CITROËN	INFO'RAPID	XANTIA 4
SERVICEMARKNADS AVDELNINGEN --	-- --- VERKSTÄDER	Nr 2 DEN: 27.01.96

B3AU2NQ0

CITROEN XANTIA 2.1 Turbo Diesel – alla modeller – upp till OPR 7126.

B3AU37Q0

Fig. : B3AQ029D

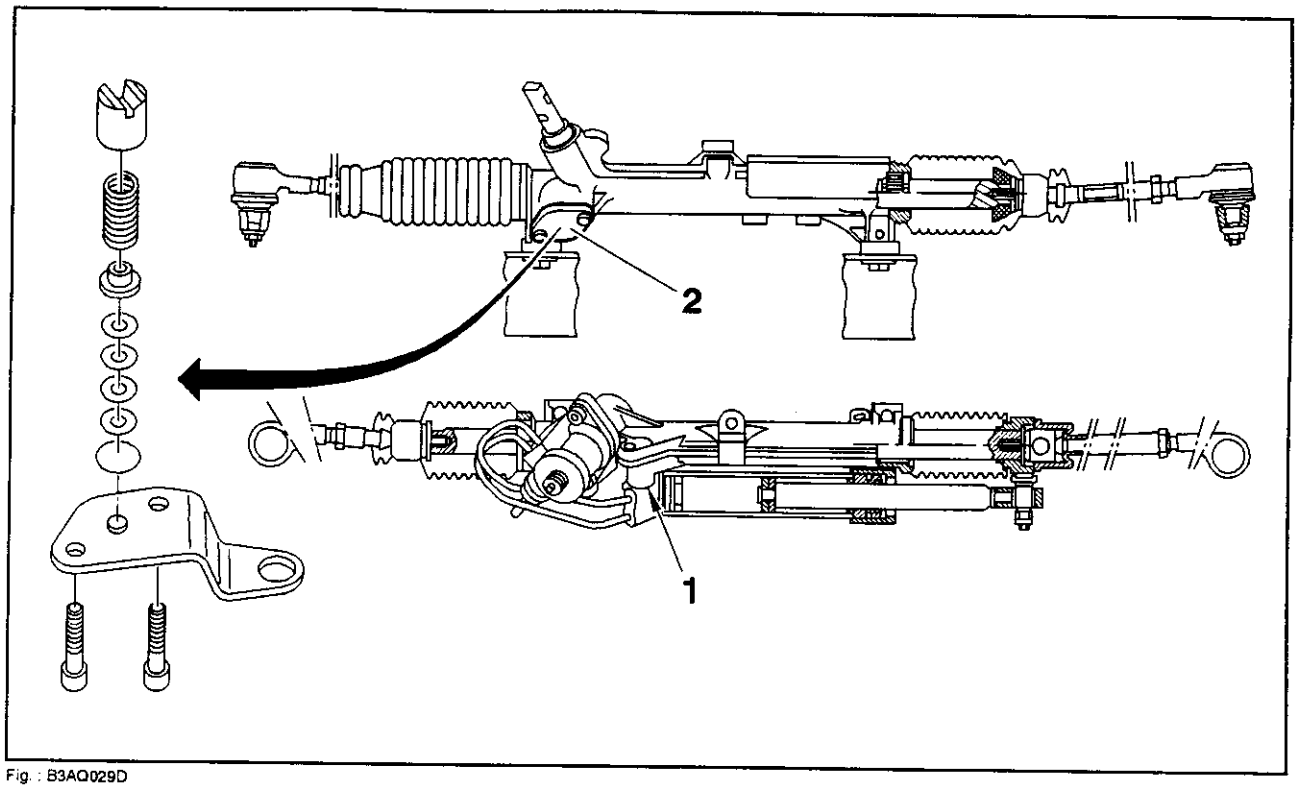
Oljud från servocylindern vid rattrörelser.

Servocylinderns fästskruv på kuggstångshuset dragen med för lågt moment.

Demontera servocylindern från styrningen och pinnbulten (1) med hjälp av låsmuttern (12 x 150).

Montera på styrningen ett förstärkt fäste.

Lägg en bricka tjocklek 2,5 mm (3) mellan den nya pinnbulten och kuggstångshuset.

Applicera loctite Frenetanch på pinnbultens gängor som går in i kuggstångshuset och dra åt med 9 daNm.

Fig. : B3AQ02DD

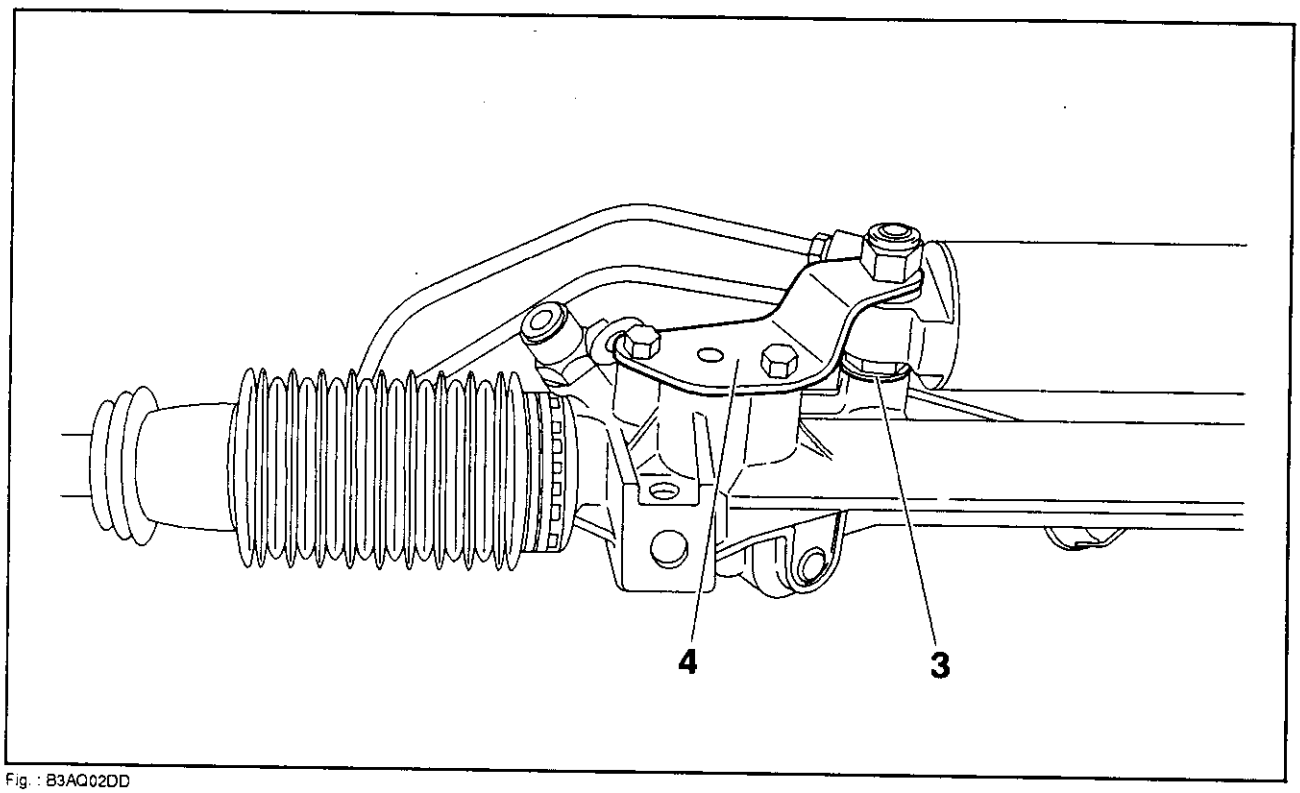
Montera det förstärkta fästet (4) istället för det gamla (2).

Montera den nya o-ringen vid detta arbetsmoment.

Åtdragningsmoment för hydraulkolvens muttrar: 6 daNm.

Åtdragningsmoment för fästbultarna: 1 daNm.

Fig. B3EQ00AD

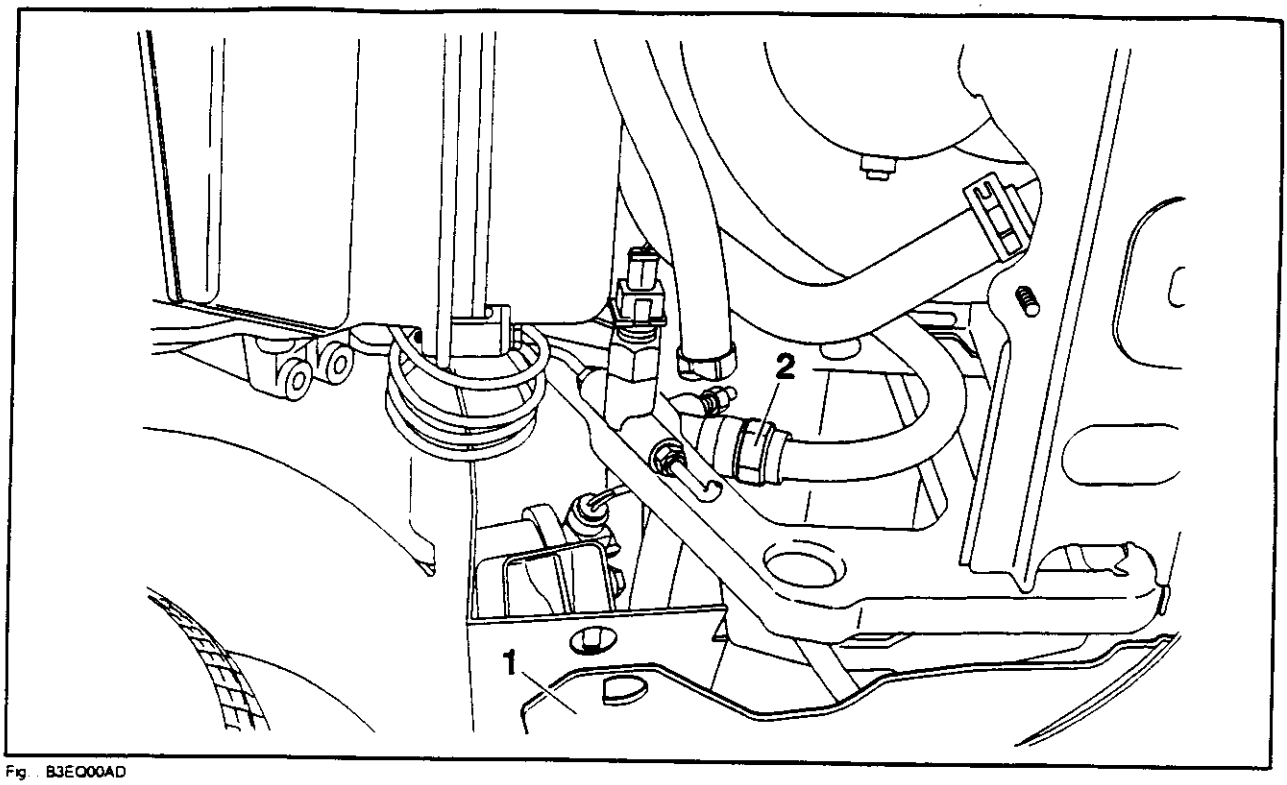
Styrservo saknas.

Dålig tarering av högtryckspumpens tryckbegränsare, vilket innebär att vätskemängden till styrservon blir för liten.

- sätt fordonet på lyft
- demontera innerskärmen (1)
- demontera tryckbegränsaren (2)

Kontrollera tryckbegränsarens reglervärde.

Fig B3EQ009C

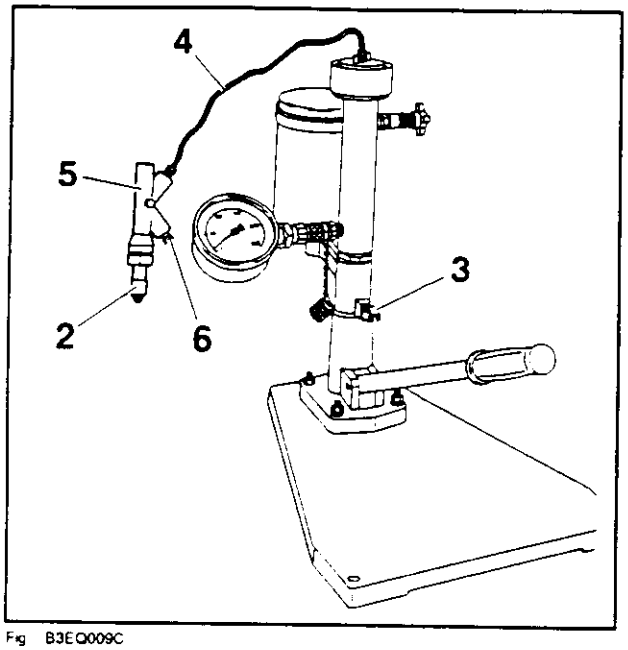
Kontrollera reglervärdet på tryckbegränsaren.

- manuell pump (3)
- förbindelserör (4)
- fäste (5) för 2x3,5 M 12 disponibelt i reparationssats 4146 T
- plugg (6) 3,5 disponibel i reparationssats 4146 T
- tryckbegränsare (2) plus packning

Kontrollera tryckbegränsarens reglertryck som ska ligga mellan 160 och 165 bar.

Justera trycket om så behövs genom att skruva på tryckbegränsarens reglerskruv.
